Европейская экономическая комиссия**Комитет по внутреннему транспорту****Всемирный форум для согласования
правил в области транспортных средств****Рабочая группа по автоматизированным/автономным
и подключенным транспортным средствам****Семнадцатая сессия**

Правила №№ 13, 13-Н, 139, 140 ООН и ГТП № 8 ООН:**Пояснения****Предложение по дополнению к поправкам серии 11, 12
и 13 к Правилам № 13 ООН (торможение большегрузных
транспортных средств)****Представлено экспертом от Соединенного Королевства
Великобритании и Северной Ирландии***

Пункт 5.1.2.4.3.1 изменить следующим образом:

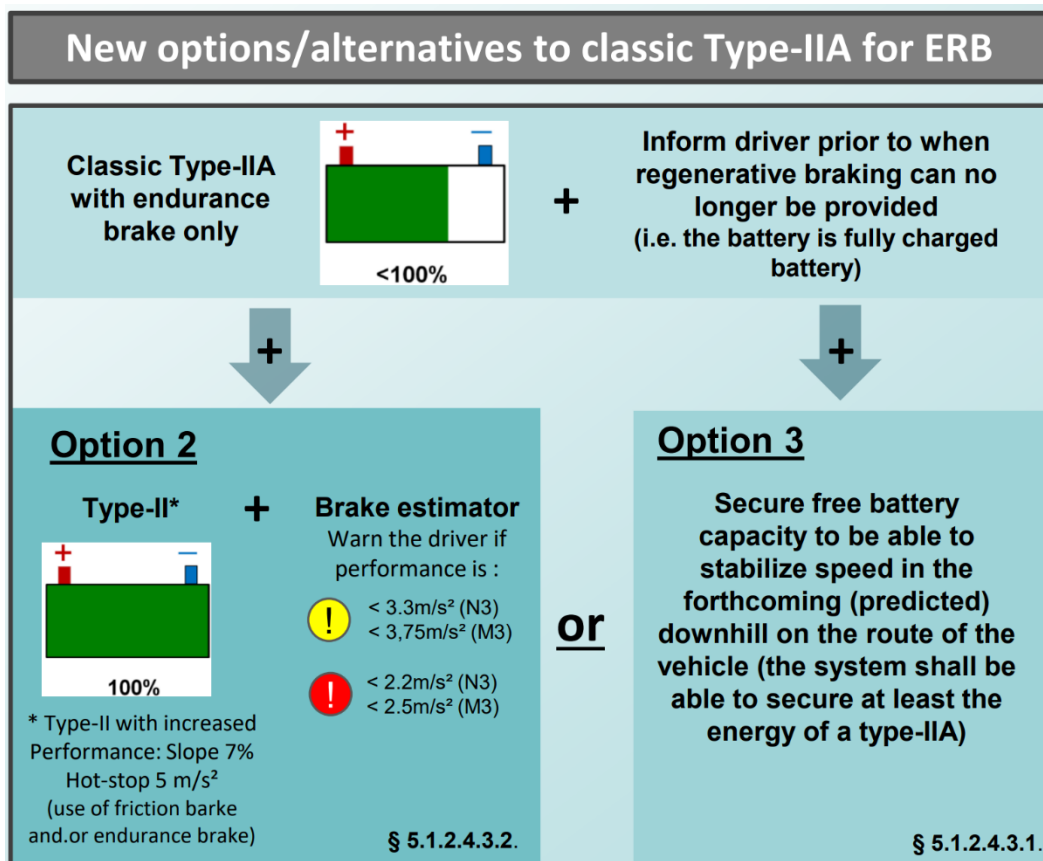
«5.1.2.4.3.1. Считается, что такая система замедления без тормозов соответствует требованиям, изложенным в пунктах 5.1.2.4.1 и 5.1.2.4.2, если транспортное средство, оборудованное системой замедления без тормозов, способно аккумулировать и/или рассеивать (например, с помощью более совершенной системы замедления без тормозов) энергию максимальной отрицательной разности вертикальных высот (для чего требуется способность к аккумулярованию энергии в тяговой батарее), ограниченную уровнем, необходимым для выполнения требований, указанных в пунктах 5.1.2.4.1 и 5.1.2.4.2, которая может быть достигнута транспортным средством (при потреблении энергии, аккумулярованной в тяговой батарее во время движения к соответствующей отрицательной разнице вертикальных высот), с учетом текущей степени заряженности и при использовании таких методов, как глобальные навигационные спутниковые системы в сочетании с топографической моделью и интеллектуальной системой управления аккумуляторами.

Это должно быть подтверждено приемлемым для технической службы образом, в том числе с помощью испытания, указанного в пункте 1.8.2.5 а) приложения 4, и представления подробной документации, объясняющей стратегии, реализованные в системе, и способы обеспечения непрерывного выполнения требований к замедлению без тормозов».
